**Informe Consolidado de Solicitud de Aclaraciones, Rectificaciones y/o Ampliaciones a la Declaración de Impacto Ambiental del Proyecto "Proyecto Habitacional Social DS 49 MINVU, Parque Solidario, Sandra Oliva I y II"**

Nombre del Titular : Servicios Financieros e Inmobiliarios Credyhogar Limitada  
Nombre del Representante Legal : David Vasquez Alarcon  
Dirección : O Higgins poniente 077, oficina 2007, Concepcion

El presente Informe Consolidado de Solicitud de Aclaraciones, Rectificaciones o Ampliaciones a la Declaración de Impacto Ambiental del proyecto "Proyecto Habitacional Social DS 49 MINVU, Parque Solidario, Sandra Oliva I y II", contiene las observaciones generadas en virtud de la revisión de la DIA.

Figura 1: Evolution of the Biobío delta. Arrows indicate paleodistributaries

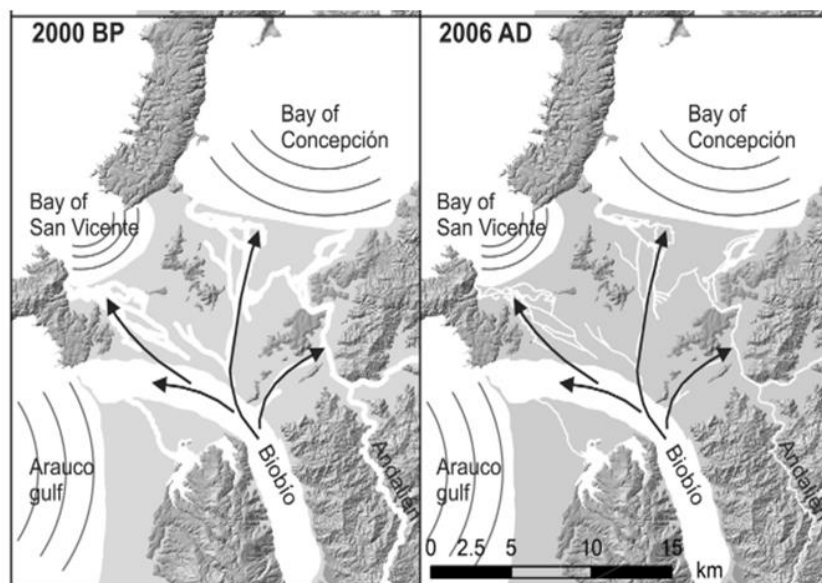
- 4.1.7 A modo de contextualización, se indica que publicaciones sobre la existencia de un paleocanal que define el régimen hidrológico del área de emplazamiento del proyecto en evaluación, muestran la **identificación de paleocanales del río Biobío**, contenida en el estudio hidrológico realizado por la Facultad de Ingeniería de la Universidad de Concepción y el Instituto de Ingeniería del Agua, de la Universidad Politécnica de Valencia, con posterioridad a la gran inundación del año 2006 en Concepción.

- 4.1.8 Con respecto a los análisis hidrológicos presentados en la DIA no se consideró la información científica disponible sobre el régimen de las aguas subsuperficiales, que indica claramente que el emplazamiento del proyecto se propone sobre un paleocanal que conecta subsuperficialmente los ríos Bio-Bio y Andalién. Lo anterior, considerando que la DIA señala que las aguas subterráneas fluyen en sentido norte noroeste, lo que es coincidente con la dirección del flujo subsuperficial del paleocanal. En este contexto, el titular deberá indicar y justificar el área de influencia hidrológica que el proyecto declara, la cual según se visualiza, es de poca extensión. Esto, dado que del análisis hidrológico de la DIA no se puede concluir que el impacto sea tan reducido y poco significativo. En este contexto, el titular deberá redefinir el área de influencia del proyecto, según corresponda, respecto de la componente aguas subsuperficiales y considerando lo relatado del referido estudio de paleocanales.

- 4.1.9 El titular no evaluó el impacto de sus rellenos y pilotajes con grava considerando un área de influencia relativa al paleocanal, con el fin de responder a la obvia y razonable duda respecto del probable efecto negativo en la provisión futura de aguas subterráneas para la adecuada alimentación del humedal Paicaví, y de las lagunas Lo Méndez y Lo Galindo. En este contexto, el titular deberá redefinir el área de influencia a esta componente y con ello, evaluar la significancia del impacto sobre el humedal y el sistema de lagunas señalado en la contextualización. Lo anterior, utilizando esta información y la recopilada en terreno y que debe ser ampliada conforme a las observaciones del presente ICSARA.

**Figura N° 2: Variación temporal de la profundidad de las lagunas urbanas de Concepción versus el caudal del río Bio Bio.**

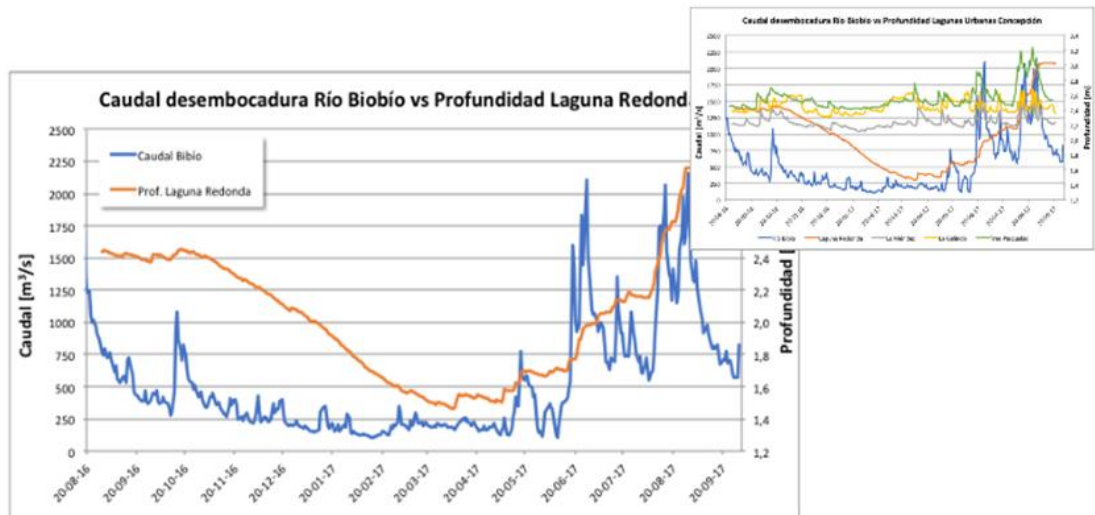
En el año 2018, el Centro de investigación ambiental CREA, de la Universidad Católica de la Santísima Concepción entregó al Gobierno Regional del Biobío, los resultados de un estudio titulado “Plan de Recuperación de las Lagunas Urbanas de Concepción”. En la sección de régimen hidrológico de este estudio se establece, aún con mayor certeza, la existencia del flujo subterráneo activo entre la ribera del Biobío citada y la laguna Redonda. La figura N° 2 muestra un gráfico del estudio citado, en el cual se observa con claridad que la mantención del caudal estival de las lagunas Lo Méndez, Lo Galindo y Tres Pascualas, ocurre gracias al notable vaciamiento por escurrimiento subsuperficial de la laguna Redonda en esa temporada del año. Esto demuestra la actividad hidráulica del paleocanal que se refiere Link.et al 2019 y, en el que pretende emplazarse el proyecto en evaluación. Por tanto, llama la atención lo restringido del área de influencia de los rellenos y de los pilotajes de grava en amplias zonas del frente del humedal, en calle Aníbal Pinto, que es por donde escurre la alimentación subsuperficial de aguas del humedal Paicaví, proveniente de la laguna Redonda y de todo el subsuelo del cementerio de Concepción.

**Figura N° 3: Curvas de nivel destacadas sobre la topografía del Plan Regulador de Concepción, en las que se evidencian los bajos arenosos por los cuales fluye la escorrentía subsuperficial de la ciudad desde el Bio Bio hacia el Andalién**

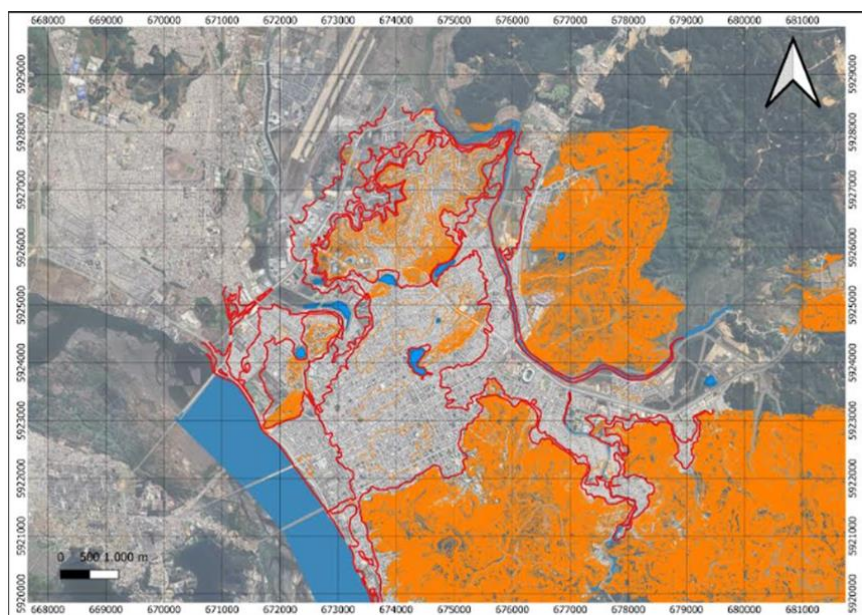
La siguiente figura N° 3, de elaboración propia de la Dirección de Medio Ambiente y ya presentada Documento 1.1.1.i, basada en las cotas de nivel topográfico IGM, para la sección de territorio comunal de Concepción entre los ríos Biobío y Andalién, muestra las áreas bajas que conectan el escurrimiento subsuperficial entre el río Biobío, la laguna Redonda, el Humedal Paicaví, la Laguna Lo Méndez, la laguna Lo Galindo y el río Andalién.
